改善箇所説明図

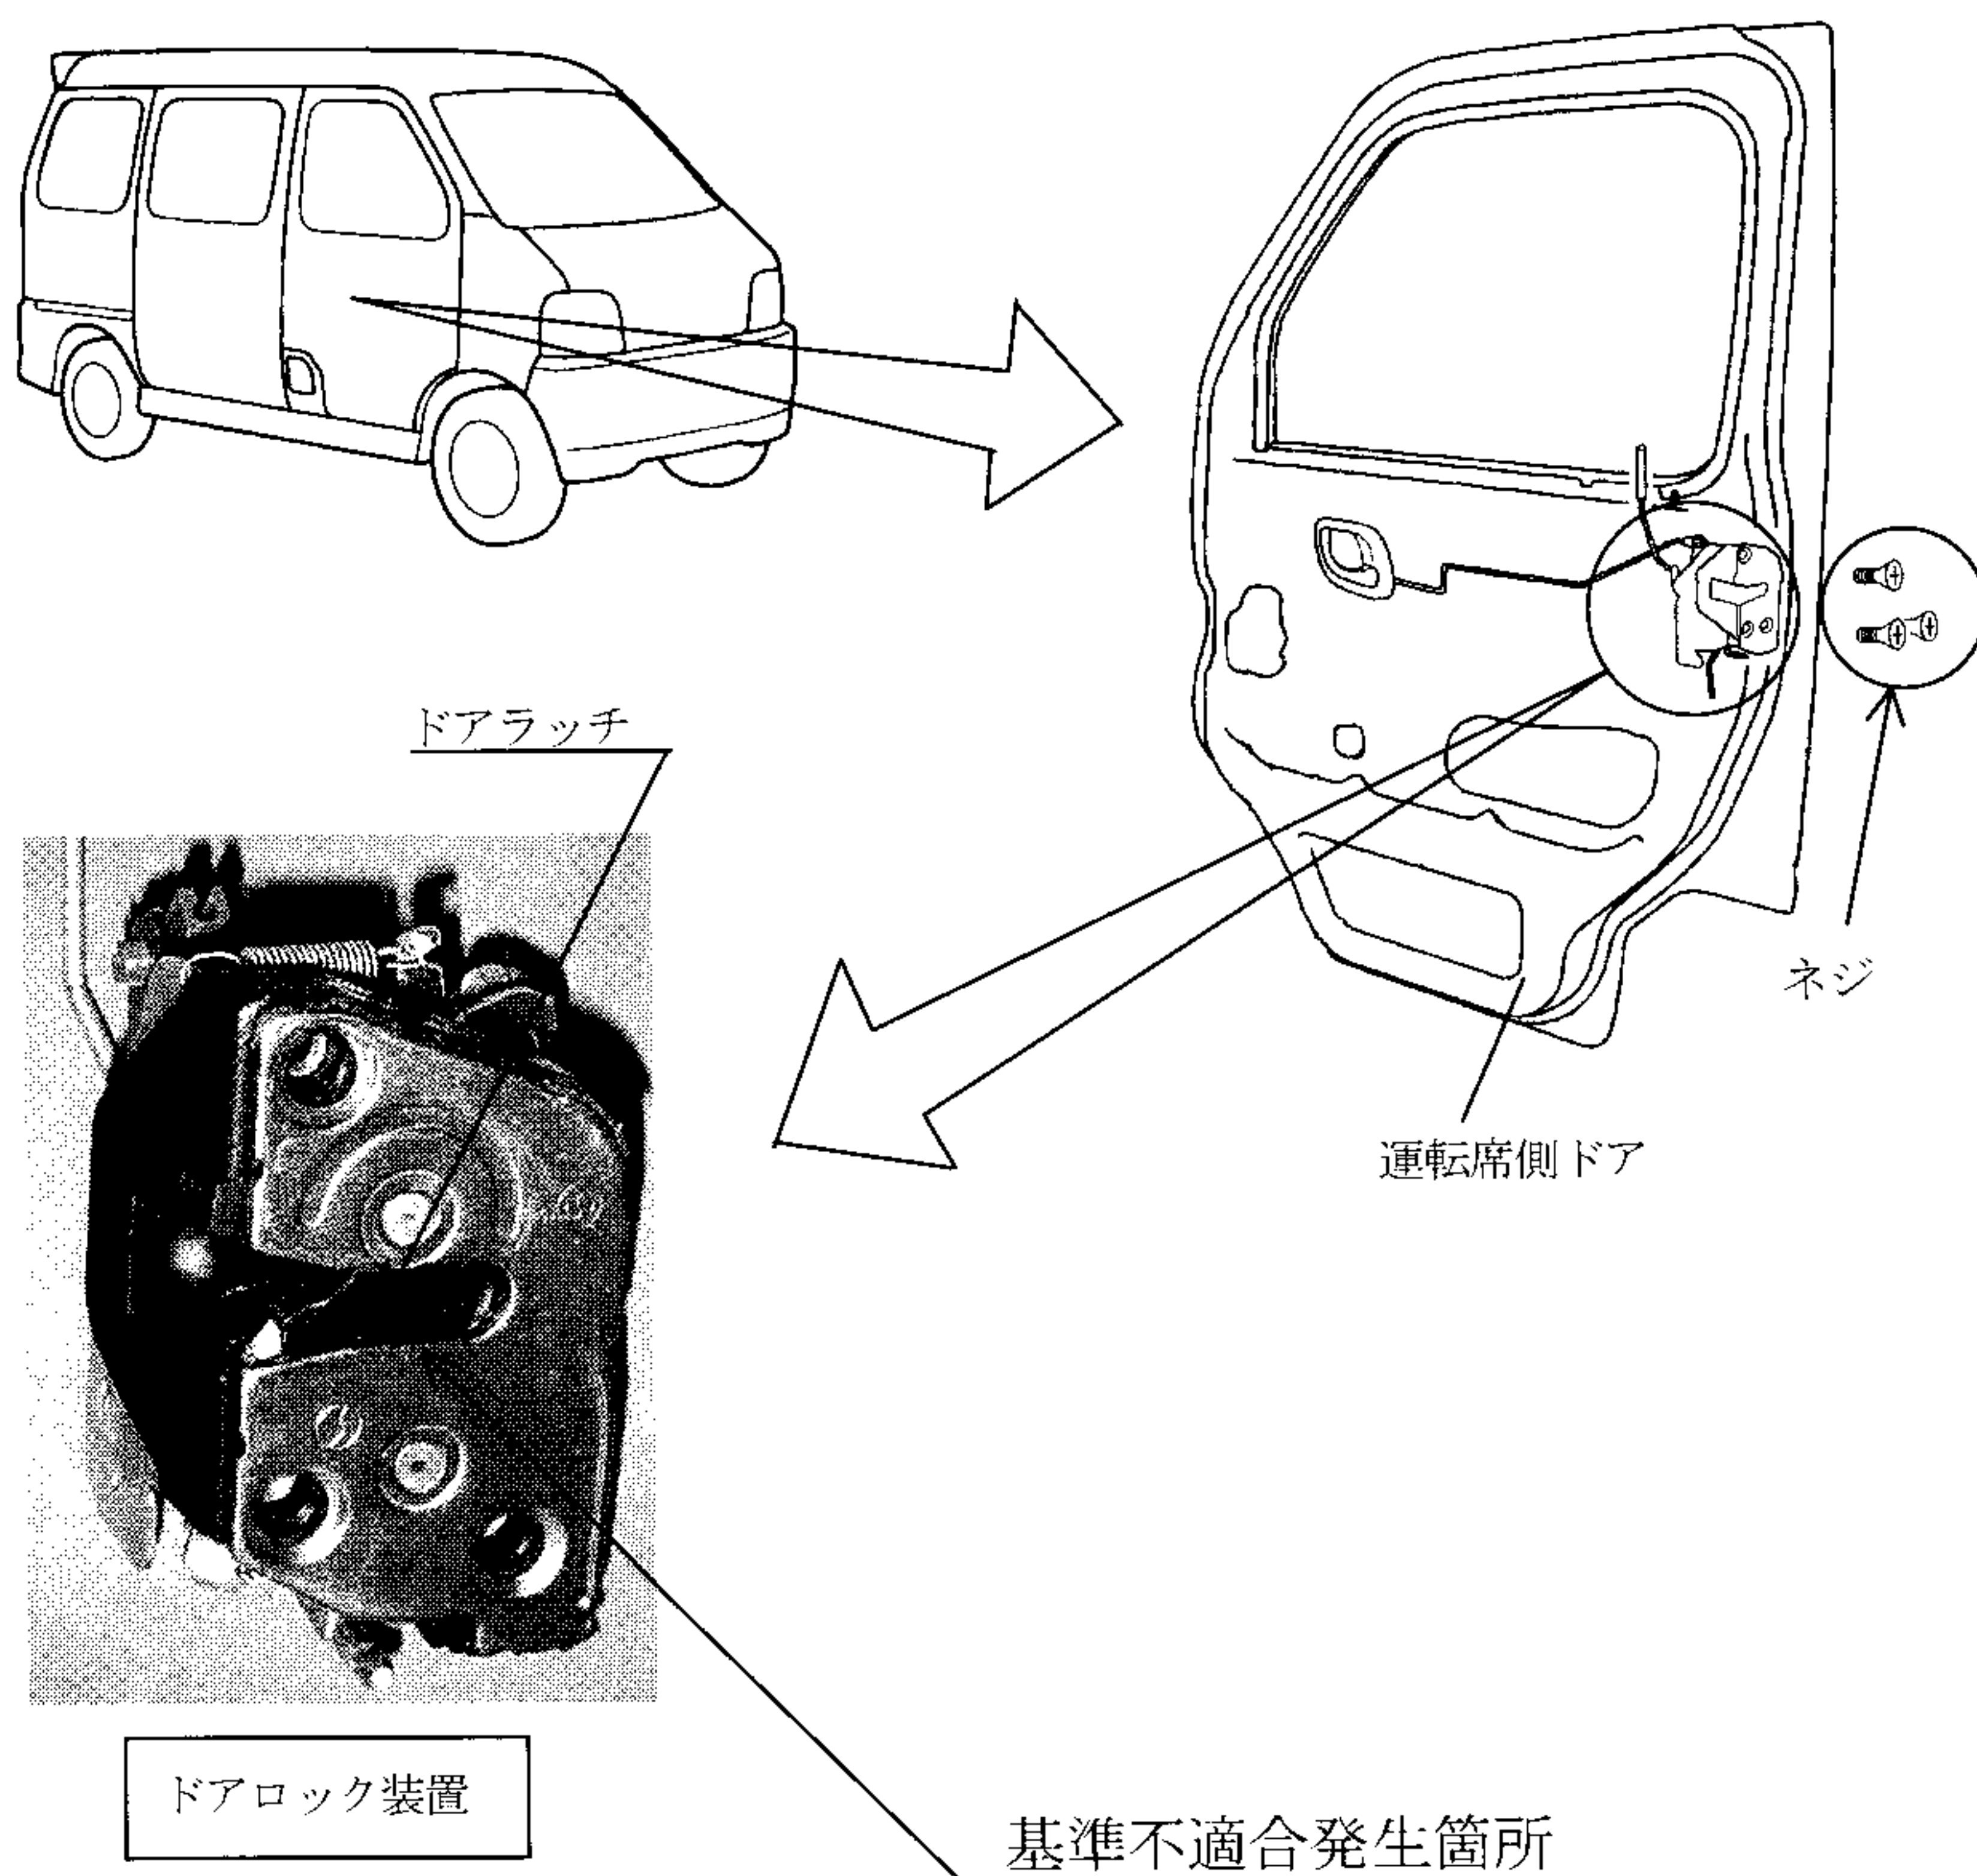
運転席側ドアにおいて、ドアロック装置の固定用ネジの締め付け力が不足しているものがあるため、当該ネジが緩んで脱落し、ドアラッチの噛み合いが不完全となることがあり、最悪の場合、走行中にドアが開くおそれがある。

全車両点検し、ドアロック装置の取り付けにガタのあるものは良品と交換し、ガタのないものは固定用ネジを規程トルクで締め付ける。

識別：ドアロック装置の固定用ネジの横に黒色のシールを貼付する。
